SØKORTRETTELSER 49

CHART CORRECTIONS

Rettelse nr. / Correction No 420 - 428

Søkortrettelser / Chart Corrections 49/2002

Udsnit kort / Extract Chart 134

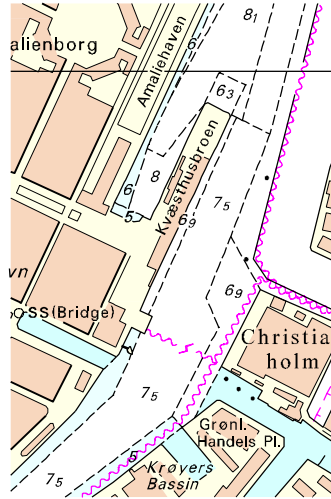
425 134 (INT 1334) S 323 S 324 S 325	Christiansholm W Ret dybderne som vist på med- følgende udsnit. <i>Amend the depths as shown on the enclosed extract.</i>	ca. 55°40,8'N 12°35,80'E
		(Copenhagen Malmö Port, 6. november 2002)
426 134 (INT 1334) S 325	Islands Brygge Tilføj mørkeblå farve i et 15 m bredt område langs kajen mellem 1) og 2). <i>Insert dark blue tint in a 15 m wide area along the quay between 1) and 2).</i>	1) 55°39,94'N 12°34,44'E 2) 55°39,53'N 12°33,98'E
		(Copenhagen Malmö Port, 26. november 2002)
427 151 (INT 1375) S 410	Årø Fyr Ret / Amend til / to	8-5 M 11/8 M 55°15,43'N 9°43,62'E
		(49/1152 2002)
